Keuringsverslag van een elektrische laagspanning- en zeer lage spanningsinstallatie

NIET CONFORM

Straatnaam Rue Jules Vieujant
Huisnummer 21
Busnummer
Postcode 1080
Gemeente Molenbeek-Saint-Jean
Land België

Controlebezoek van een oude huishoudelijke elektrische installatie van een wooneenheid bij verkoop op vraag van de verkoper volgens (KB 08/09/2019) - AREI Boek 1- 8.4.2. en 8.2.1. en 4.2.4.3.

Afbeelding schakel- en verdeelbord:

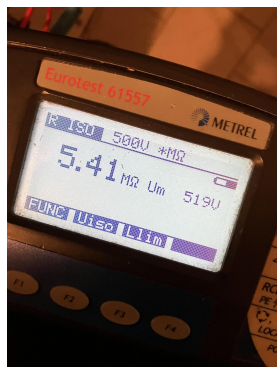
15.01 Het verdeelbord is niet makkelijk toegankelijk. (Boek 1 Onderafdeling 5.3.5.1.C.)

15.02 De aanduiding van de stroomkringen en/of apparatuur, aansluitklemmen, enz dient aangebracht of vervolledigd te worden. (Boek 1 Onderafdeling 3.1.3.1. en 3.1.3.3.A. en 5.1.6.1)

15.09 De genaakbare, naakte onder spanning staande delen zijn onvoldoende afgeschermd. (Boek 1 Afdeling 5.1.4. en 4.2.2.3.)

15.10 Niet gebruikte invoeringen van het verdeelbord zijn niet correct of onvoldoende afgedicht. (Boek 1 Afdeling 5.1.4. en 4.2.2.3.)

15.11 Interne verbindingen en/of doorsnede van de verdeelrails en verbindingen in het bord zijn onvoldoende. (Boek 1 Onderafdeling 4.4.1.1. en 4.4.1.5.)

15.13 De nominale spanning dient duidelijk vermeld te worden op een oordeelkundig gekozen plaats. (Boek 1 Onderafdeling 3.1.3.3.)

15.14 Een alpolige scheidingsschakelaar is te voorzien om bord volledig spanningsloos te kunnen zetten. (Boek 1 Onderafdeling 5.3.5.1.B. en nota)
